2º - Plan de Ordenación Municipal (POM) del municipio de FUENTELENCINA (GU). Informe según Art.36 TRLOTAU, Art.135 RP y Decreto 235/2010. Expte. PLAN/09/41.

**INFORME-CCI, DEL SERVICIO DE URBANISMO, REFERIDO AL PLAN DE ORDENACION MUNICIPAL (POM) DE FUENTELENCINA (GU)
(Art.36 TRLOTAU, Art.135 RP y Decreto 235/2010)**

EXPTE. PLAN/09/41

PLANO OE1.0 ORDENACIÓN DEL TÉRMINO MUNICIPAL DEL POM.

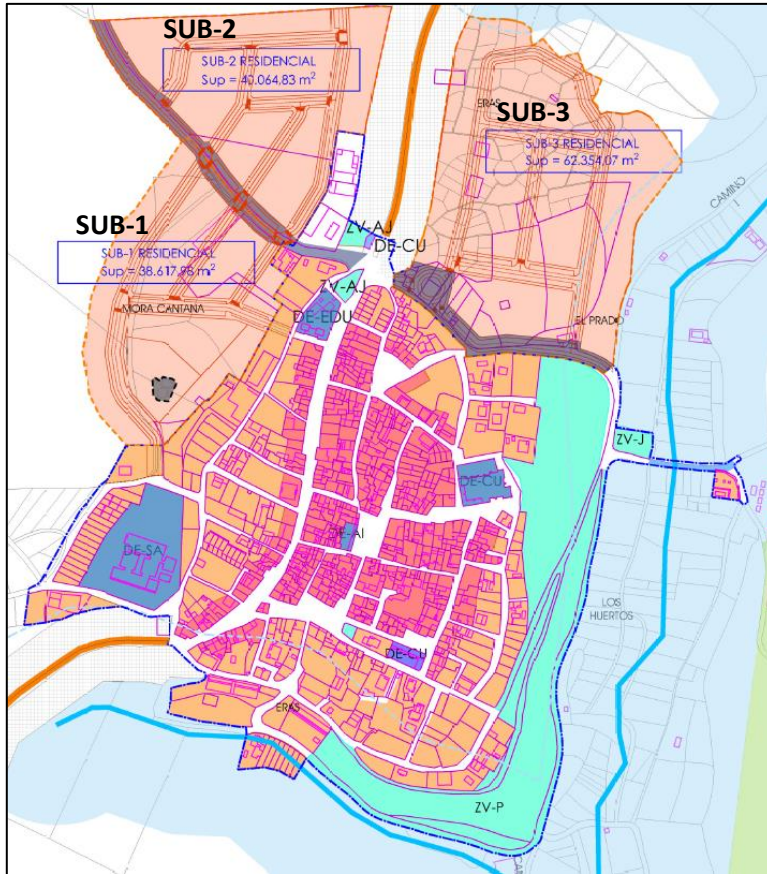
- 36. **Plano OE 1.0:** falta incorporar el trazado de la línea aérea de MT que si se incluye en la leyenda. La carretera CM-2007 según leyenda es "carretera local o de 3ª orden", si bien se trata de una carretera comarcal. Falta incorporar en la leyenda la referencia al grafismo de SRR (zonas que quedan en blanco, sin sombreado).

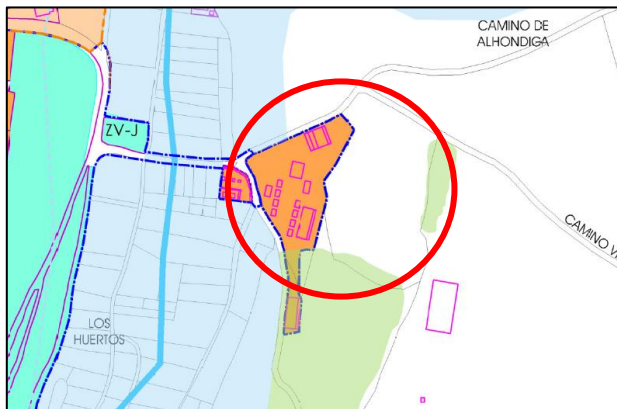
29. **Plano I.15:** deberá incluir las ZOUs del planeamiento vigente, que son: Casco Antiguo, Ensanche GR1, Ensanche GR2 y Ensanche GR3. Se deberá incluir la delimitación del SU del planeamiento vigente (señalado en rojo las zonas que faltan):

DETALLE PLANO OE-4.2

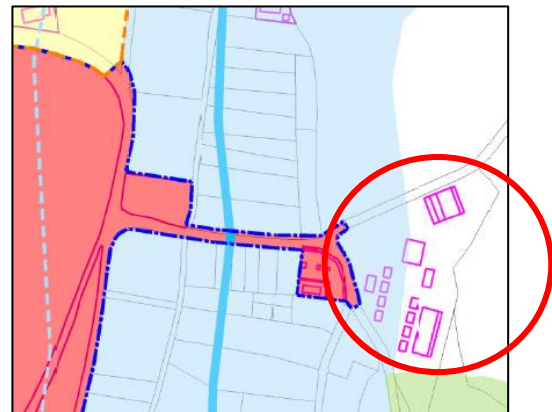
- 40. **Plano OE 2.2:** en la leyenda de suelo urbano consolidado aparece uso “Terciario” que no se corresponde con ningún sombreado en SU. Eliminar o completar información.
- 41. **Planos OE 3.1-3.2 y 3.3:** Falta incluir en los planos el cuadro resumen de las ZOUS, conforme señala la NTP (apartado 2.1.7-OE.3), que incluya superficie total del suelo, uso mayoritario, tipología, edificabilidad bruta, densidad poblacional, nº máx. de viviendas, superf. espacios libres...etc.(fichas de ZOUS). Incluir igualmente estas fichas en la Memoria Justificativa.
- 42. **Plano OE 4.2:** Revisar el suelo urbano exterior al casco, que no coincide con el de los planos OE 2.2 de clasificación del suelo.

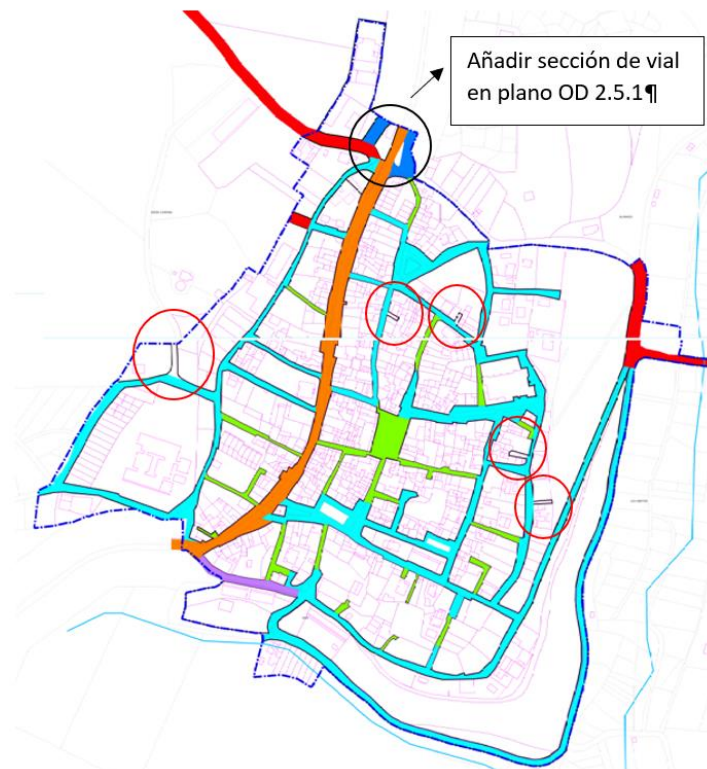
51. Planos OD 2.2.1 y OD 2.2.2: falta por definir la tipología de viario de algunos callejones en fondo de saco y un vial en el oeste que conecta con el SUB-1. En los planos OD 2.1.1 y OD 2.1.2 si quedan recogidos.

Además, en el **plano OD 2.5.1.** falta definir la sección del “*viario bidireccional diferenciado 2 niveles*” marcado en azul oscuro en los planos OD 2.2.1 y OD 2.2.2.
